(仮 称) 葛 尾 風 力 発 電 事 業 環 境 影 響 評 価 準 備 書

補 足 説 明 資 料

葛尾風力株式会社

風力部会 補足説明資料 目次

道路縦断図 (1)

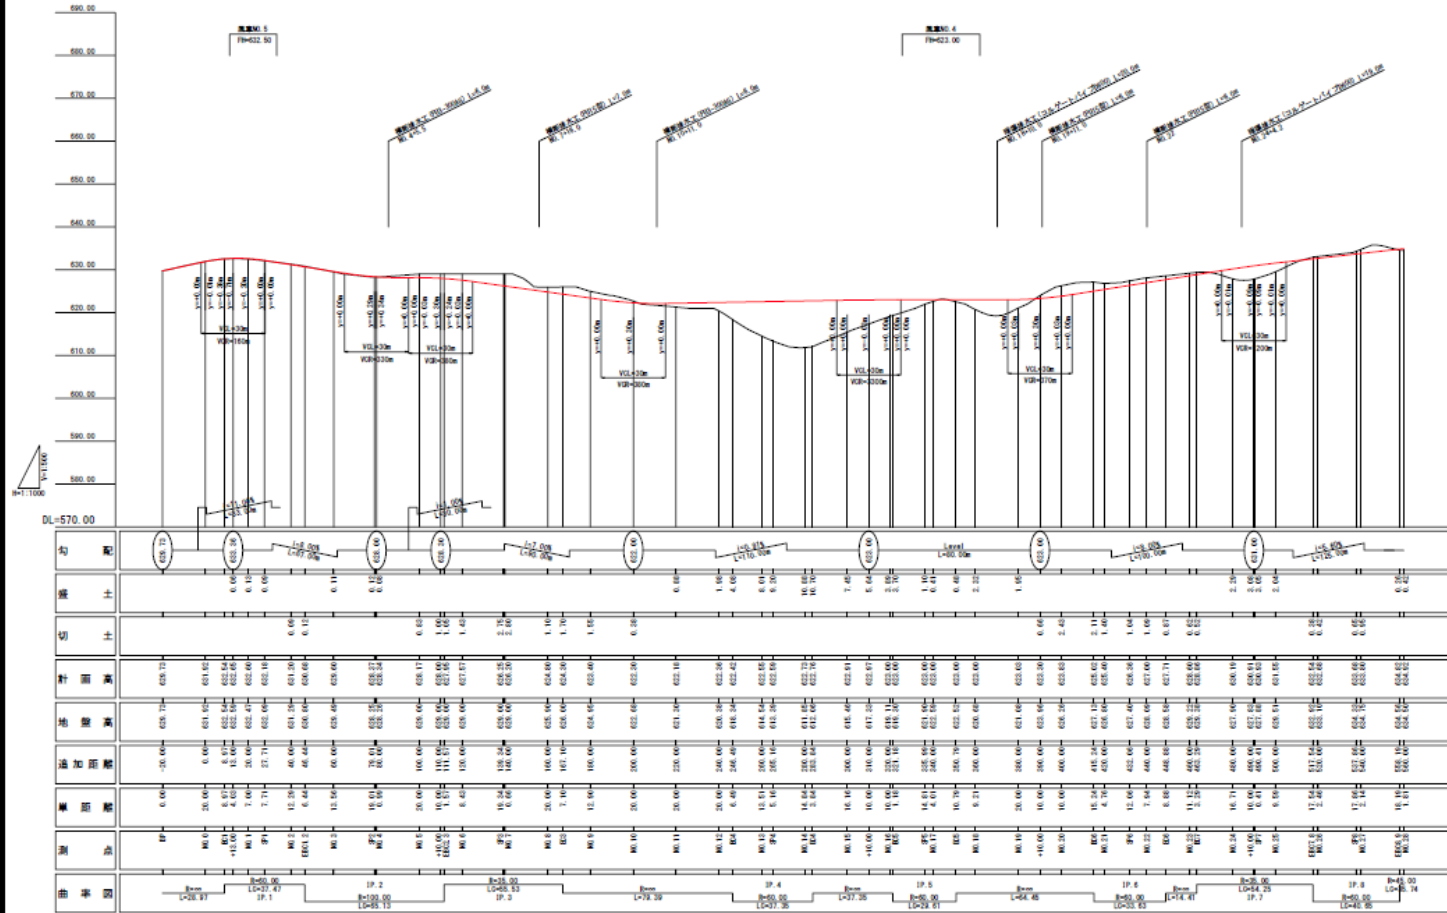
工事用道路、土捨て場、新設道路等が計画されている場合は、代表的な箇所について断面図は記載されているか。

新設道路について、次項にてお示しします。また、土捨て場については、現在、詳細設計中です。
